Сто пятьдесят первая сессия

**Соглашение 1958 года – Рассмотрение проектов
поправок к действующим правилам**

Предложение по поправкам серии 05 к Правилам № 48 (установка устройств освещения и световой сигнализации)

Представлено Рабочей группой по вопросам освещения и световой сигнализации (GRE)*

Образец А

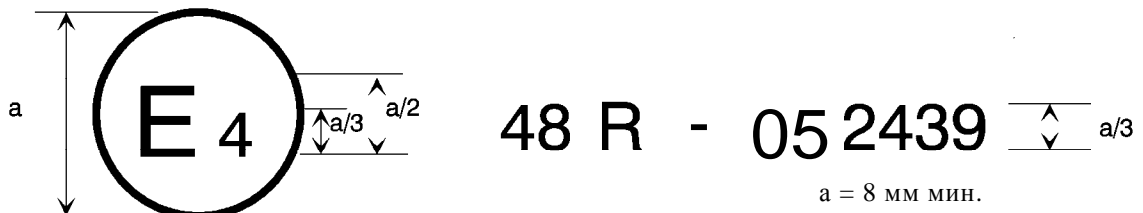
Приложение 2 изменить следующим образом:

Приведенный выше знак официального утверждения, проставленный на транспортном средстве, указывает, что данный тип транспортного средства официально утвержден в Нидерландах (Е4) в отношении установки устройств освещения и световой сигнализации на основании Правил № 48 с внесенными в них поправками серии 05. Номер официального утверждения указывает, что официальное утверждение было предоставлено в соответствии с требованиями Правил № 48 с внесенными в них поправками серии 05.

Образец В

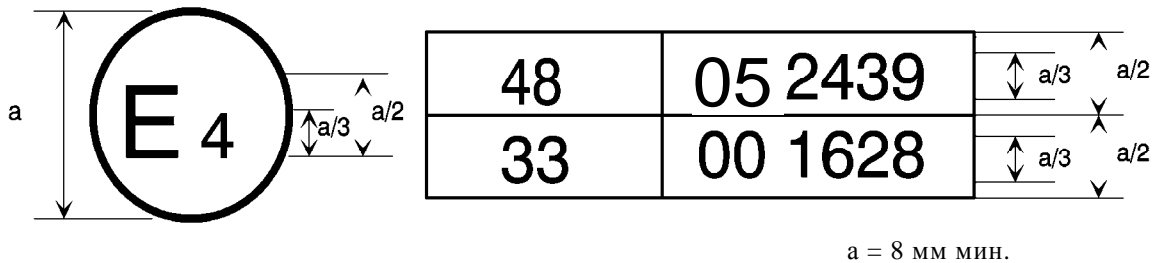
Приведенный выше знак официального утверждения, проставленный на транспортном средстве, указывает, что данный тип транспортного средства официально утвержден в Нидерландах (Е4) на основании Правил № 48 с внесенными в них поправками серии 05 и Правил № 33 1/. Номер официального утверждения указывает, что на момент предоставления соответствующих официальных утверждений Правила № 48 включали поправки серии 05, а Правила № 33 были в своем первоначальном варианте.
